**Asunto:** Comunicación Resolución No. 1323 del 07 de mayo de 2026

# AUTORIDAD NACIONAL DE LICENCIAS AMBIENTALES
# - ANLA –
# RESOLUCIÓN N° **001323**
(07 MAY. 2026)

**“Por la cual se decide una solicitud de modificación de licencia ambiental y se toman otras determinaciones”**

***Figura. Zonificación de manejo ambiental del UPME 01 de 2013 Subestación Norte 500 kV y Líneas de Transmisión Norte - Tequendama 500 kV y Norte - Sogamoso 500 kV – como primer refuerzo de red 500 kV del Área Oriental, tramo objeto de modificación***

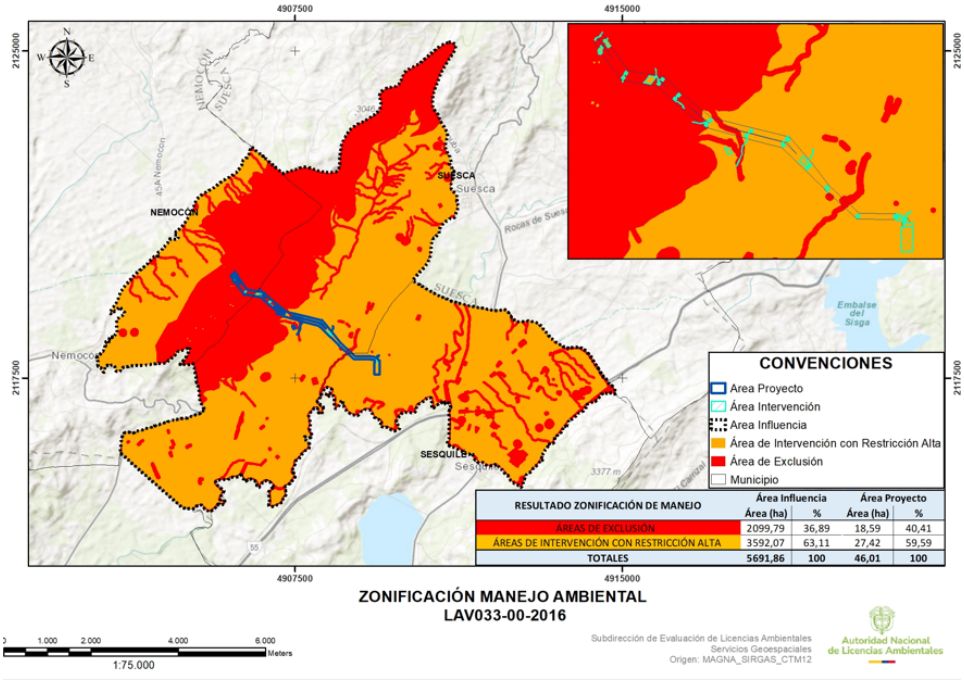
*A continuación, se presenta la figura de la zonificación de manejo ambiental ajustada de acuerdo con las consideraciones de esta Autoridad Nacional para el proyecto UPME 01 de 2013 (Subestación Norte 500 kV y Líneas de Transmisión Norte - Tequendama 500 kV y Norte Sogamoso 500 kV) – como primer refuerzo de red 500 kV del Área Oriental, tramo objeto de modificación, la cual arrojó que el 40,41% del área proyecto, se encuentra en área de exclusión mientras el 59,59% restante, se localiza en áreas de intervención con restricción Alta como se observa en la siguiente Figura:*
